中山大学 2024 年深圳校区先进能源学院工学园 1 栋实验室改造工程

答疑澄清文件

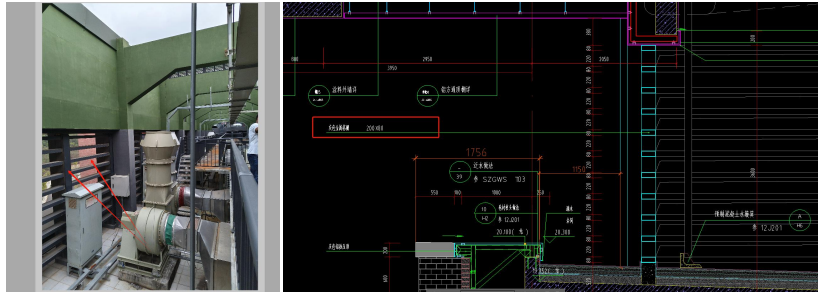
问题 10、装饰清单中“新做装饰格栅围挡，样式参考原有格栅”，图纸未对原有格栅的材质及规格进行说明。

问题答复：招标文件有要求现场勘察时间，请投标单位按约定时间对现场进行勘察，并综合考虑成本、风险进行投标报价，在投标总报价中考虑。

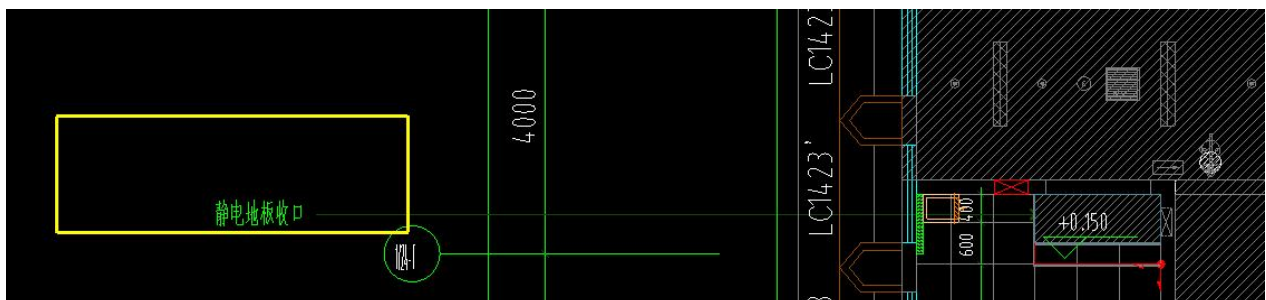
问题 11、无机涂料墙面需要对原墙面进行基层处理（原墙面饰面铲除），清单中未见该描述或单独列项。

问题答复：未注明，因为图纸的墙体基本上都是在新砌的砖墙或者为轻钢龙骨隔墙，属于总包范围，以图纸为准，请投标单位综合考虑成本、风险进行投标报价，在投标总报价中考虑。

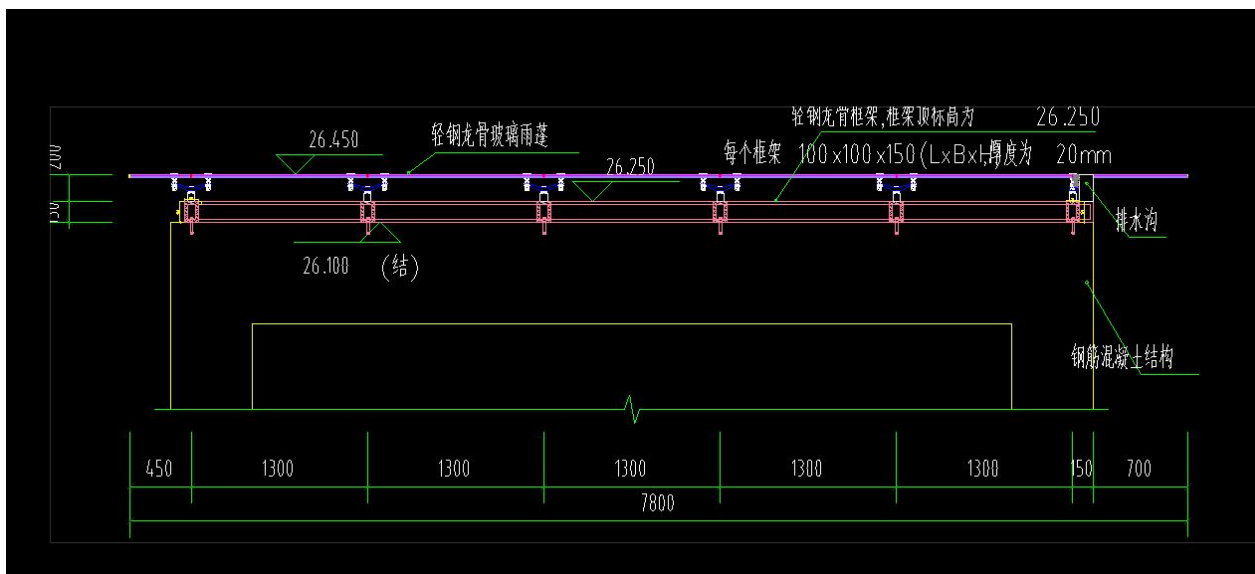
问题 14、装饰清单中“轻钢龙骨玻璃雨棚”图纸及清单描述较简单，需要补充详细节点做法。

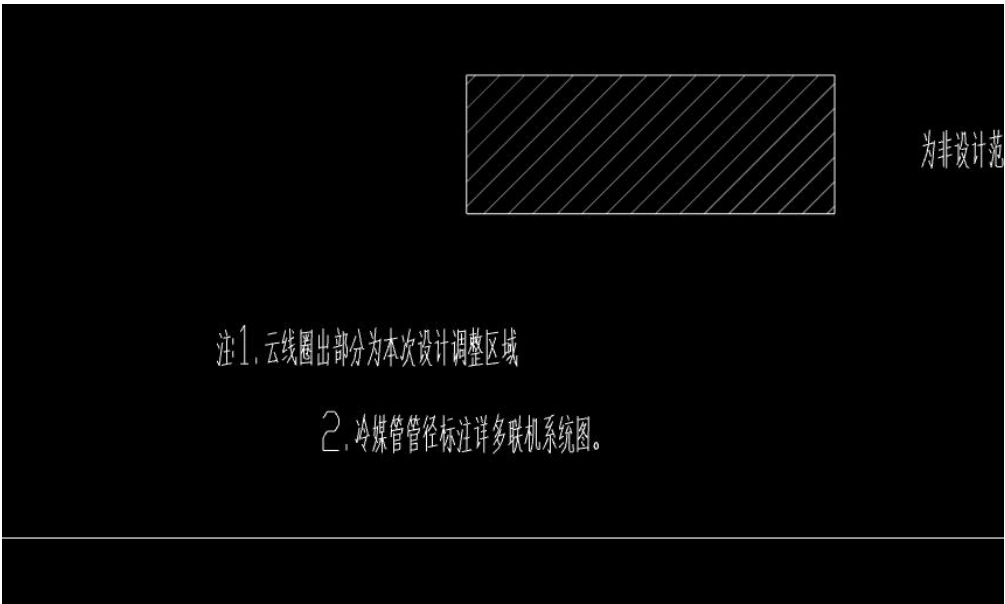
问题 22、多联机 DL-4DL-9、DL-WD-1 系统，室外机是否为新增，清单上未见此室外机设备清单。

1-724、624 总控制室、储藏间	DL- WD-1(新增)	采用多联式空调系统,室内机采用薄型风管天井式。
1-417 数据分析室	DL-4 DL-9(新增)	采用多联式空调系统,室内机采用薄型风管天井式。

问题答复：根据平面表示，云线部分才需要进行改造，以平面云线标注为准。

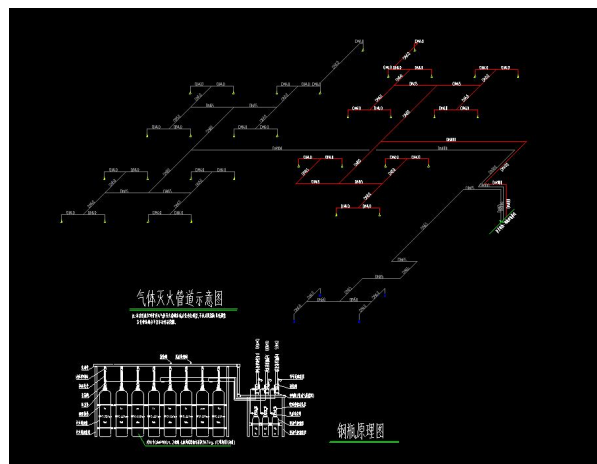
问题 25、消防工程中灰显的七氟丙烷气体灭火装置，在清单内未见此项内容，是否属于清单漏项？

问题答复：平面灰色设备不在本次招标范围，显示才是本次招标范围。

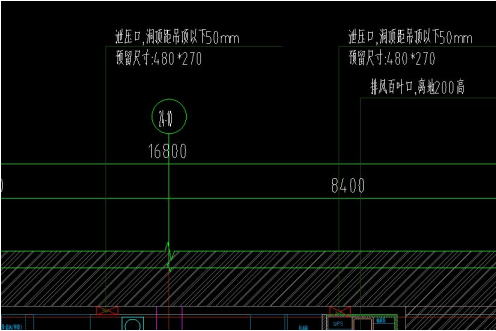
28.1、门窗工程量清单此扇门未计，是否为漏计，请确认？

问题答复：此门为现场原有门，不计入。

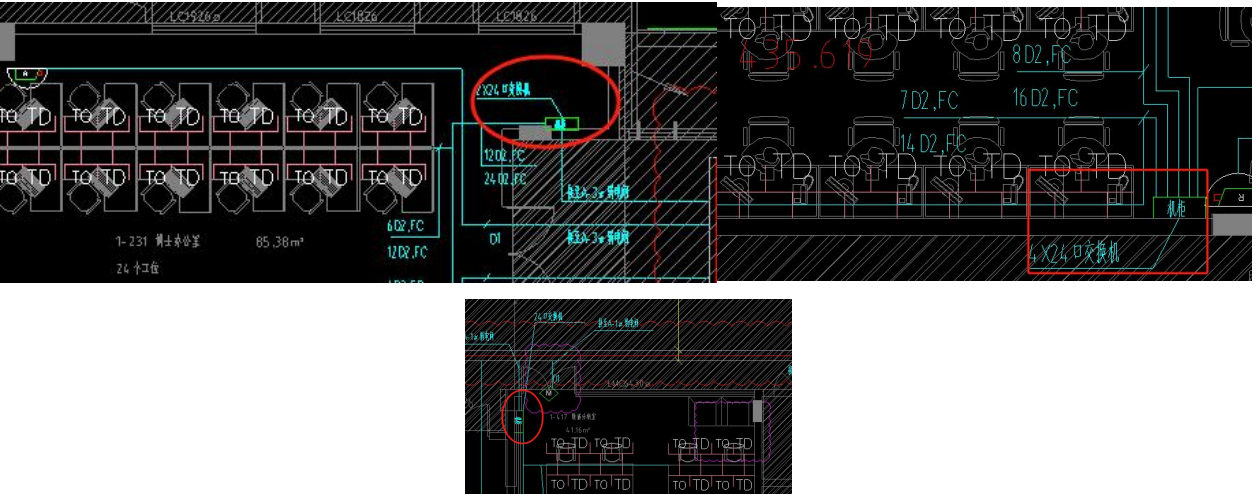
29.2、（1）清单中交换机与机柜仅有 1 台，与综合布线图及二层四层图纸数量不符，图纸为 7 台 24 口交换机及 3 台机柜，请确认？

（2）机柜强电取自 UPS, 弱电接至原有弱电间机柜，因平面图无表达，清单线缆均未计取，请确认？

问题答复：经复核，工程量无误，系统图纸只计算新增部分内容，电脑配电无 UPS，网络机柜也无需 UPS 配电。

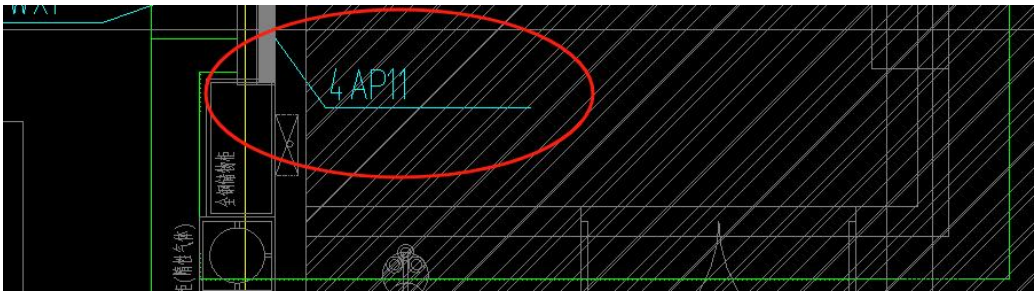
30.2、新增电箱电缆出线无法使用原有桥架，设计有穿管，清单均未计取线管，请确认？例如类似下图

WP1	WDZA-YJY-4x240+1x120-CT-SC150
WP2	WDZA-YJY-4x70+1x35-CT-SC100

问题答复：原有桥架位置需现场实际确定，按走原有桥架计算。

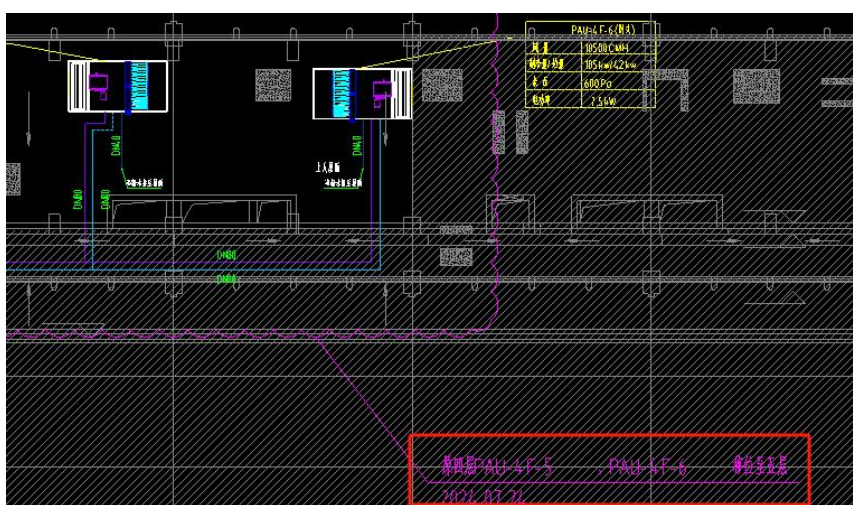
30.5、下图内配电箱系统图出线电缆清单未计取，因平面均无法确认原电箱位置，如 WDZA/WDZB-5*10 电缆共 18 个回路，清单仅有约 110 米电缆，请确认？

问题答复：补充低压出线电力平面图纸，经核查，电缆工程量无误，系统中还有 5*4, 5*6 电缆。

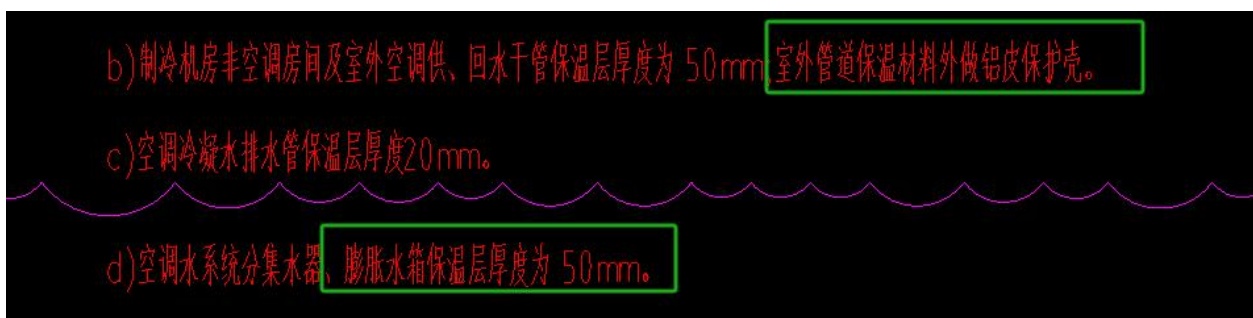
31.1、PAH-4F-5/6/7 平面图备注为从四楼移位至五楼安装，请问是否可利旧安装，请确认？

问题答复：图纸备注移位的就是利旧设备（拆除原有设备移到新的安装位置）。

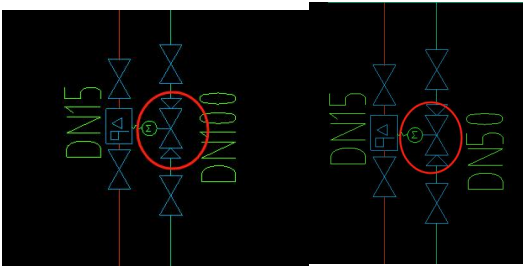
31.6、压差平衡阀清单漏计，请确认？

问题答复：请投标单位综合考虑成本、风险进行投标报价，在投标总报价中考虑。

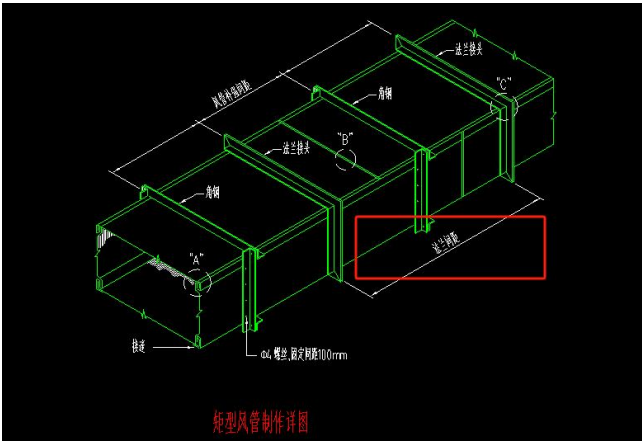
31.7、风管大样为法兰连接，定额子目均按咬口连接套取，是否有误，请确认？

问题答复：请投标单位综合考虑成本、风险进行投标报价，在投标总报价中考虑。
